ACTIEGROEP WINDTURBINES BLERICK

Onderwerp: Windpark Greenport Venlo, brief college d.d. 23.02.2018, kenmerk 1224005

Onderwerp: Windpark Greenport Venlo, beantwoording vragen ex artikel 44 RvO d.d.
5.12.2017

Cirkel 2 km in rood, cirkel 3 km in zwart; op grond van de thans aanwezige kennis hoort uitgaan te worden van 15 x de hoogte van de windturbines, dus 3 km

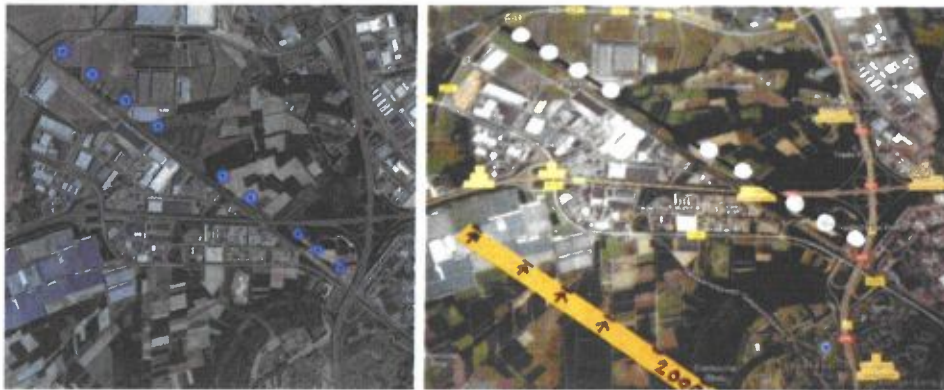
Duidelijk mag zijn, dat op dit moment minimaal moet worden uitgegaan van 15 x de hoogte van de windturbine als afstandsgrens tussen windturbine en woonbebouwing (zie eerdere stukken van ons).

Dit plan, zo dicht bij de stedelijke woonbebouwing, kunt u met de reeds thans aanwezige kennis niet laten doorgaan. (Los daarvan, het is geheel in strijd met het provinciale POL-2014 voor wat betreft de 5 windturbines richting Blerick.)

Mahoniestraat, Klingerberg Blerick
Bron: Loek Jacobs, nagemeten in autocad

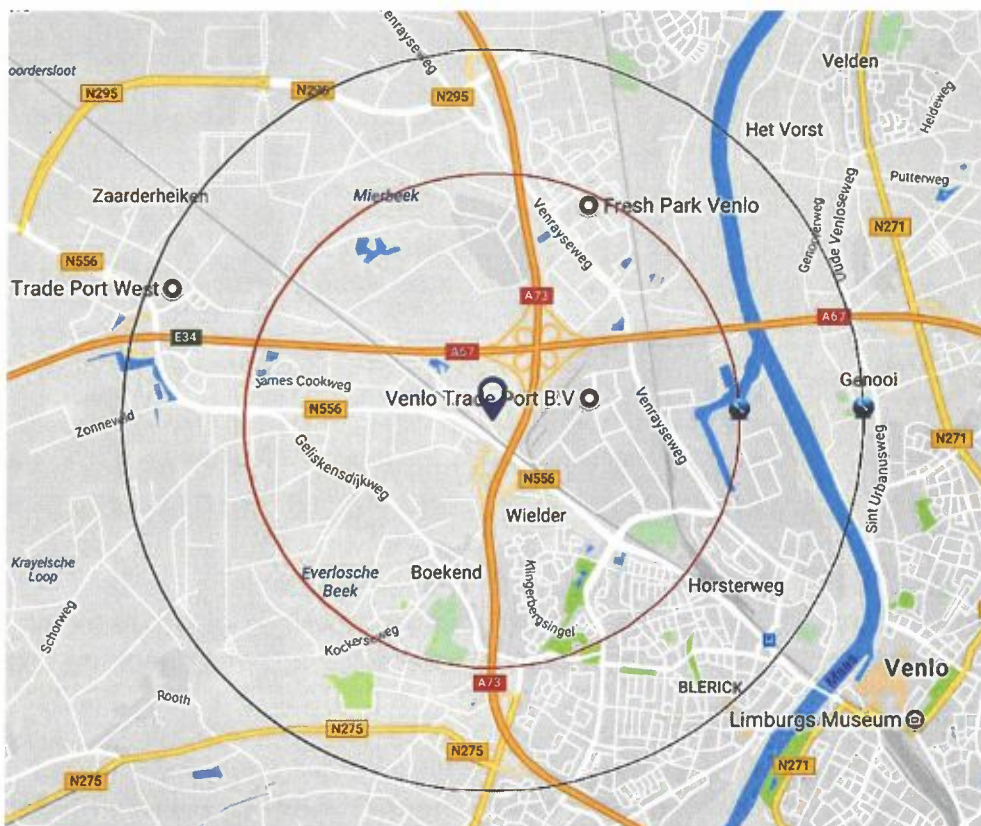
Hier nog te zien windturbines van 181 meter, is nu 201 meter geworden!

Dit soort plaatjes (en dan nog beter uitgewerkt, zie hoofdstuk 34 van onze zienswijze voor randvoorwaarden) zie je niet bij Etriplus.

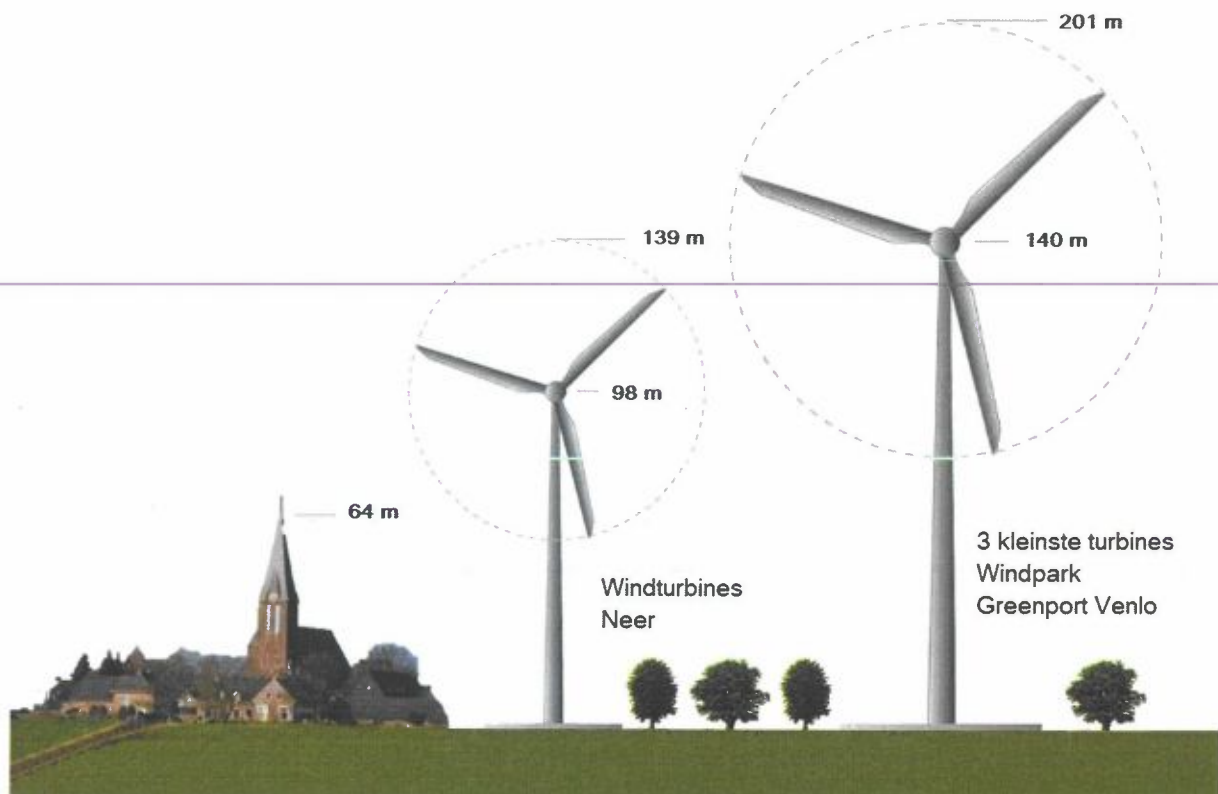
Hierover enkele opmerkingen. Los van het feit, dat deze windturbines niet tegen het stedelijk gebied aanliggen etc. etc. willen we opmerken dat we het hier over een andere "liga" hebben, dat deze turbines niet te vergelijken zijn met de turbines die in Blerick gepland zijn. Maar dat laat Etriplus natuurlijk niet zien, Etriplus lijkt alleen gekleurde informatie te geven.

Zie hier een vergelijk. Op het kaartje kunt u zien de kerktoren van Neer, de windturbines zoals ze in Neer staan en de kleinste drie windturbines die in de oksel van Zaarderheiken gepland zijn. De andere 6 windturbines die in Blerick gepland zijn, zijn zoals bekend 211 meter hoog.

Maar dat niet alleen. Men wil het doen voorkomen of het met de overlast wel meevalt. Wij merken hierbij op, **dat je de turbines 's nachts moet bezoeken** en dan in een huis (klankkast die het geluid versterkt) in de omgeving. Daarnaast zou je er ook nog langere tijd moeten verblijven..... Wij verwijzen naar onze zienswijze en de aanvullende stukken die u heeft ontvangen.
